AIMB-UシリーズおよびEPC-Uシリーズに関する 製品変更のお知らせ (PCN- A230901)

変更概要: ICの供給不足に伴う仕様変更 (CANBus機能の削除)

対象 : AIMB-U117, AIMB-U217, EPC-U2117, EPC-U2217

CANBus Connector (CAN1) on AIMB-U217 and EPC-U2217 PCBA

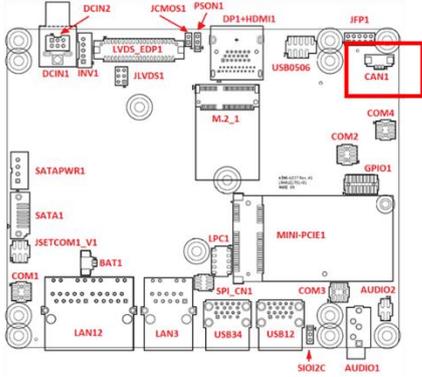
AIMB-U117, AIMB-U217, EPC-U2117, および EPC-U2217 製品シリーズで使用するCANBus機能用のマイコン (PIC18F24K50-I/ML) の供給が不安定となる一方、これらのシリーズ製品発売以来CANBus機能のご要望が少なかったため、これらのシリーズの標準製品からCANBusを削除させていただきます。

基板および筐体上の CANBus コネクター位置情報:
